**Réponses du Transporteur
à la demande de renseignements numéro 2
de l'Association des hôteliers du Québec et
l'Association des restaurateurs du Québec
(« AHQ-ARQ »)**

DEMANDE DE RENSEIGNEMENTS N° 2 DE L'AHQ-ARQ À HQT

Figure 3
Évolution du taux de risque

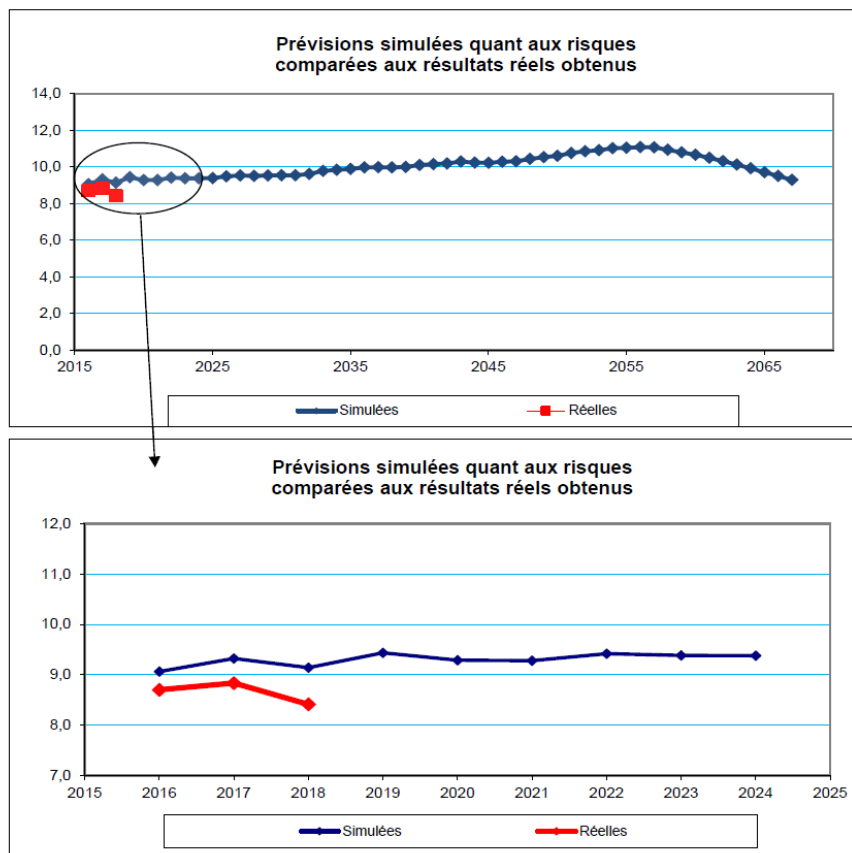
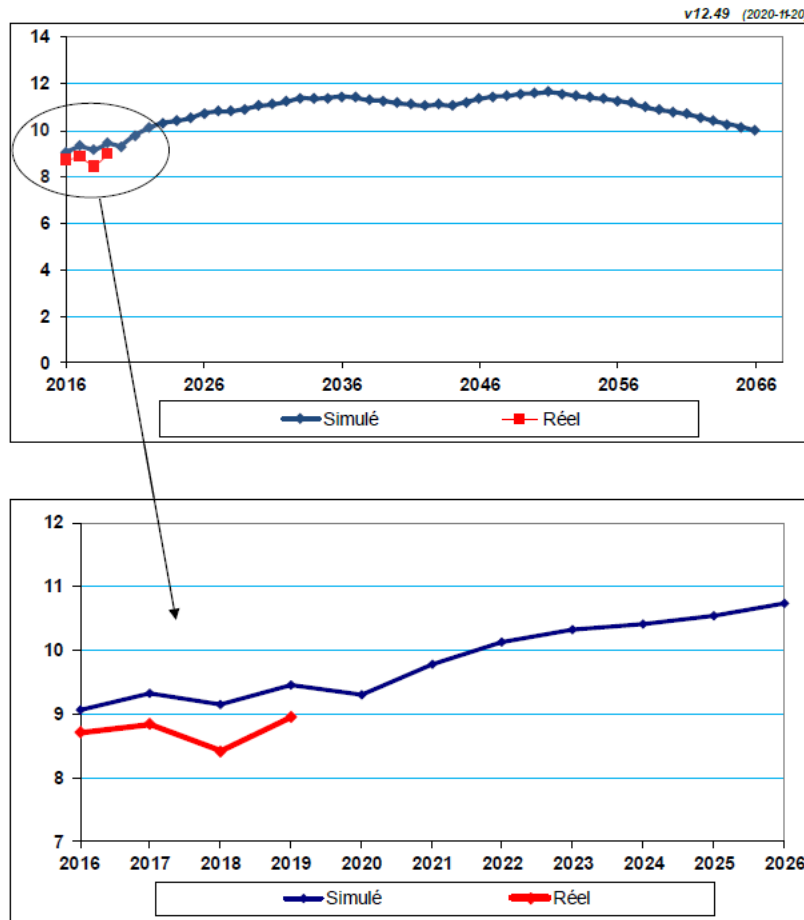
- 9.1 L'AHQ-ARQ constate que la courbe de la référence (i) dépasse la valeur de 10,0 autour de 2036 et atteint un maximum d'environ 11,0 autour de 2055. L'AHQ-ARQ constate d'autre part que la courbe de la référence (ii) dépasse la valeur de 10,0 aussi tôt que 2022 et atteint un maximum de 11,7 en 2051. Veuillez expliquer la détérioration de la courbe d'évolution du taux de risque en seulement un an entre les références (i) et (ii).

9.2 En vous référant aux sous-ensembles des équipements de la référence (iii), veuillez indiquer lesquels de ces sous-ensembles ont été cumulés pour préparer les courbes des références (i) et (ii).

9.3 Veuillez fournir la liste des tableaux de la référence (iii) qui ont été cumulés pour calculer la valeur réelle de 8,9 pour 2019 apparaissant à la référence (ii).

9.4 Veuillez fournir un tableau du même format que les tableaux de la référence (iii) qui montre le détail du calcul de la valeur réelle de 8,9 pour 2019 apparaissant à la référence (ii).

- 1 **La majoration des coûts unitaires par intervention et le maintien d'un niveau**
- 2 **d'investissement annuel comparable, d'une prévision à l'autre, entraînent une**
- 3 **baisse du nombre d'interventions réalisées par année, d'où une augmentation**
- 4 **plus rapide du taux de risque pour les années subséquentes. Le Transporteur**

1 **souligne toutefois que la référence (ii) montre que le taux de risque demeure**
2 **sous contrôle sur l'ensemble de la période.**

3 **Les tableaux de la référence (iii) n'ont pas été cumulés pour préparer les**
4 **courbes des références (i) et (ii).**

5 **Les équipements d'appareillage électrique utilisés pour calculer les taux de**
6 **risque simulés présentés aux références (i) et (ii) sont ceux possédant une**
7 **courbe de vieillissement². Ces équipements représentent une partie des**
8 **équipements inclus aux tableaux 1 à 4 de la référence (iii).**

10 **Les intervenantes confondent deux informations ayant des buts distincts.**

11 **D'une part, les grilles d'analyse du risque en début de chaque année, détaillées**
12 **par probabilité et par impact, permettent d'analyser de manière détaillée le**
13 **risque des équipements, le nombre total d'équipements et le taux de risque du**
14 **parc d'actifs.**

15 **D'autre part, les taux de risque simulés et réels sont des valeurs agrégées pour**
16 **tout le parc d'actifs et permettent d'analyser la tendance de vieillissement des**
17 **actifs sur plusieurs années. Le Transporteur compare la tendance de l'évolution**
18 **du taux de risque réel et la tendance d'évolution du taux de risque simulé et le**
